KONCEPCJA ROZBUDOWY CMENTARZA KOMUNALNEGO - OS. KUŹNICZKA - KĘDZIERZYN KOŹLE
ETAP I WERSJA 2, INFRASTRUKTURA skala 1:1000

KONCEPCJA I - ETAP I

Uwagi do koncepcji rozbudowy cmentarza komunalnego os. Kuźniczka

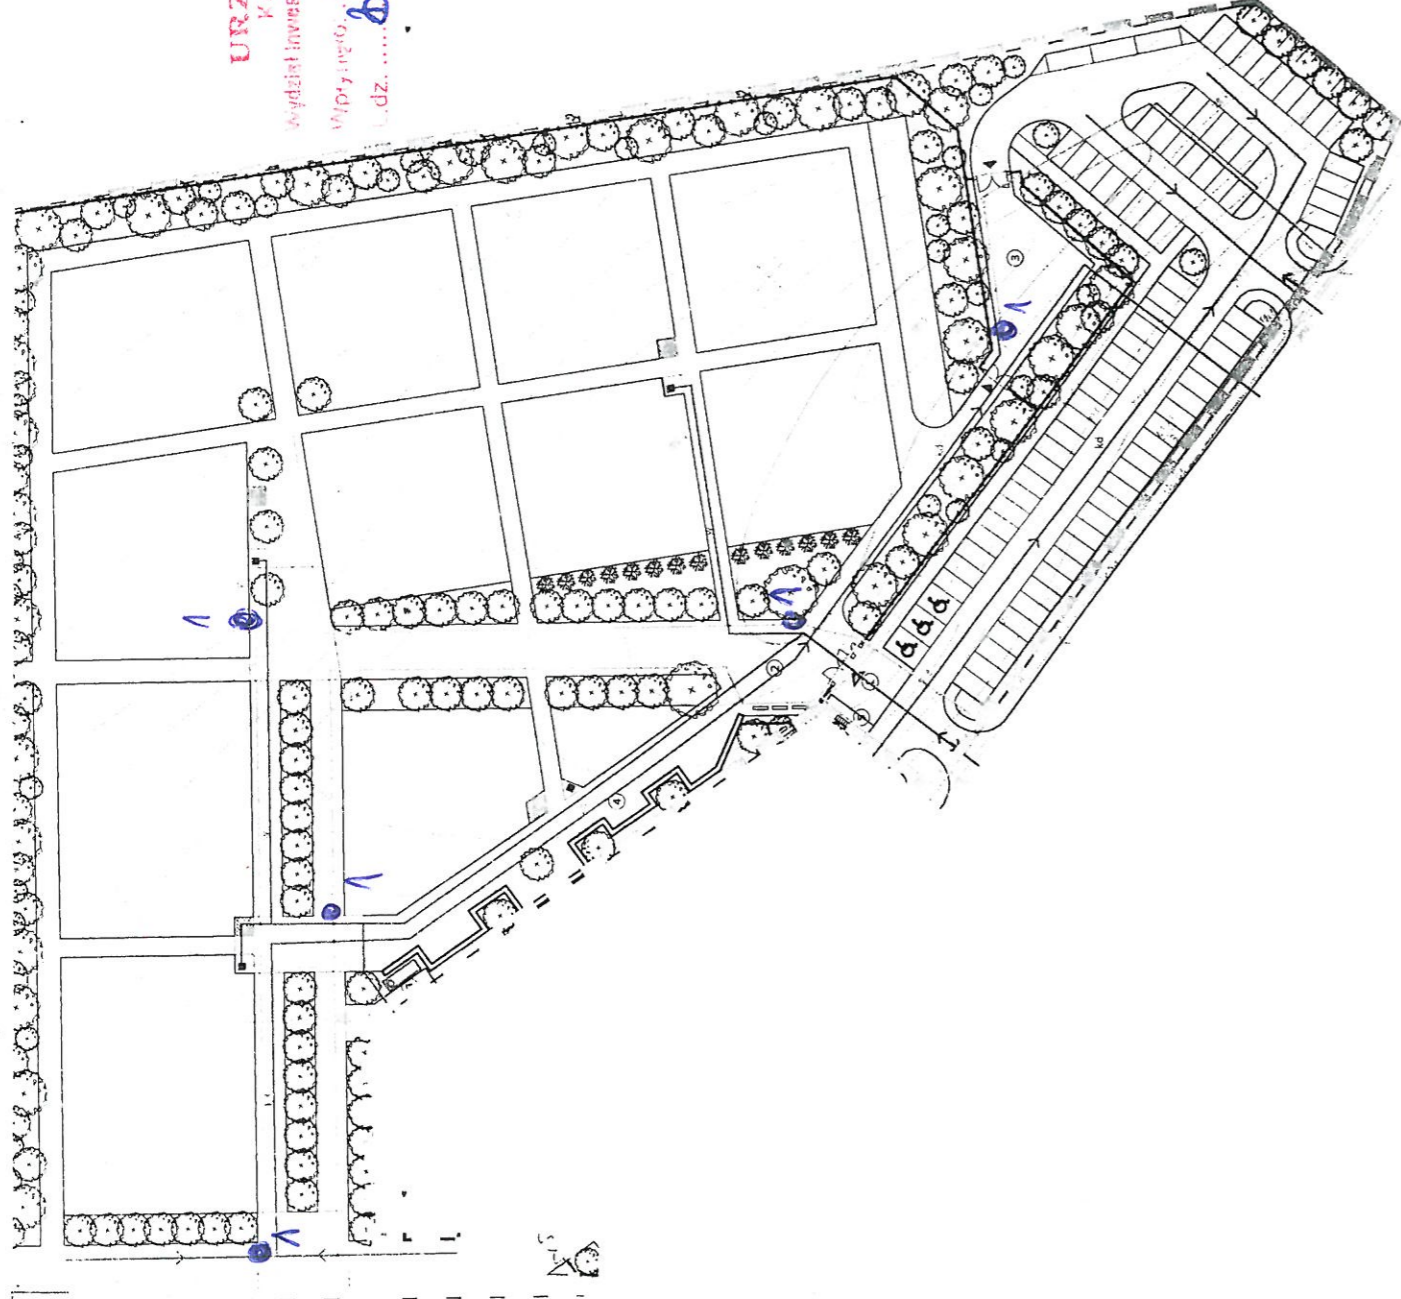
1 - Projektowana instalacja montażowa

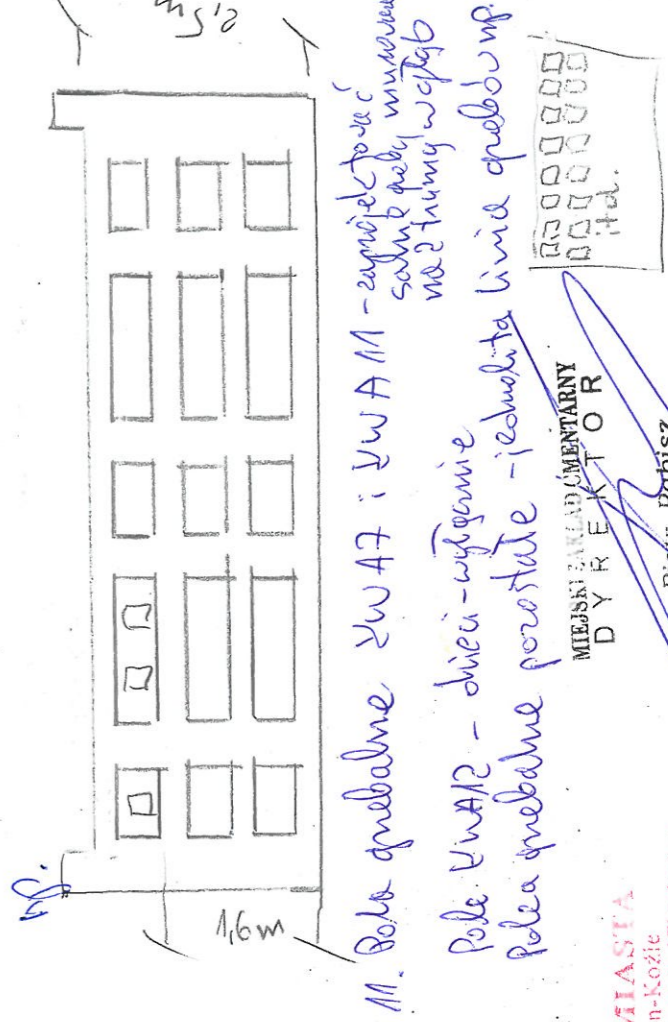
- 1 - projektowane wejście główne na cmentarz
- 2 - plac główny
- 3 - śmietnik centralny - *zrezygnować -> kompostownia
sąsiedzi koloniarzy
+ czystecki*
- 4 - projektowany mur kolumbariowy
- 5 - miejsca postojowe dla rowerów - *zachować*
- 6 - stambo (przeznaczone do wykonania w II etapie) - *zrezygnować
poza ogrodzenie*

*9. Ciąg komunikacyjny z melioracją
dotyczy samej bieżni do poj. 4p-7.*

4. Kolubarium wysokości max 2,5m

- 3 rzędy wisz

- 1/3 ileśi zaprojektowany 9 wisz

*M. Pola grzebalne KW A7 i KW A11 - zrezygnować
sąsiedzi koloniarzy
na 2 ulicy w etap 1*

Pole KW A2 - dzień wyjątkowe

Polea grzebalne porostowe - jednolita linia przedbunf.

1. Do dalszego projektowania etapu I rozbudowy cmentarza akceptuje się koncepcję wg wersji I z następującymi uwagami:
 - 1.1. wszystkie powierzchnie placów i głównych ciągów komunikacji pieszo-kołowej przewidzieć jako asfaltowe;

- 1.2. rezygnuje się z centralnego śmietnika na rzecz dwóch miejsc na końcówkach głównych alei do ustawienia kontenerów KP-7 (aleje tym samym muszą być przygotowane do zwiększonego obciążenia) oraz na rzecz miejsc do ustawienia pojemników o poj. 1100 l (w pobliżu punktów czerpalnych wody);

- 1.3. zlikwidować bramy wjazdowe na plac śmietnika centralnego, a wzdłuż linii ogrodzenia usytuować kolejne kolumbaria;
 - 1.4. ilość nisz w kolumbariach zwiększyć do ok. 400 szt., dlatego proponuje się również rozmieszczenie ich wzdłuż linii ogrodzenia przy parkingach;

- 1.5. dopuszcza się, aby kolumbaria pełniły funkcję ogrodzenia; max ich wysokość to 2,5 m (proponuje się trzy rzędy nisz, gdzie najwyższy rząd zaczyna się na wys. max 1,6 m); materiał wykończeniowy – cegła klinkierowa

- 1.6. 1/3 ilości projektowanych nisz ma być przeznaczona na nisze rodzinne na 2 urny;
 - 1.7. przy kolumbariach przewidzieć więcej ławeczek;
 - 1.8. pola grzebalne KW A7 i KW A11 zaplanować jako groby murowane na 2 trumny w głąb;

- 1.9. pole grzebalne trójkątne poniżej KW A7 (oznaczone przez nas jako KW A12) przeznaczyć wyłącznie na groby dziecięce;
 - 1.10. na polach grzebalnych zastosować jednolitą linię grobów;

- 1.11. miejsca postojowe dla rowerów zaprojektować jako zadaszone, np. firmy MMCITE typu EDGE oraz zwiększyć ich ilość (zlokalizować też w istniejącej części cmentarza);

- 1.12. ustala się 5 punktów kamerowych podłączonych do istniejącego systemu – wg załączonego rysunku;
 - 1.13. źródł w charakterze muru kolumbariowego (wersja 2 w koncepcji); ławka i kosz – typu INTAL (wersja 1 koncepcji);

- 1.14. przenieść szambo na teren objęty etapem II;
 - 1.15. nawierzchnie na parkingu: jezdnia – asfalt, m.p. – kostka brukowa czarna i białe linie rozdzielające, chodnik – kostka brukowa szara;

- 1.16. krawędzie zewnętrzne skrajnych miejsc postojowych – zastosować odpowiednie łuki;
 - 1.17. sugeruje się przemyślenie rozbudowy układu sieci wodociągowej – lepiej byłoby zrobić odgałęzienie za licznikiem (o ile średnice na to pozwalają);

- 1.18. do odwodnienia terenu zastosować studnie chłonne;
 - 1.19. zwracamy uwagę na odpowiednie rozwiązanie połączenia istniejącego wejścia na teren cmentarza z nową aleją planowaną w ramach etapu I.
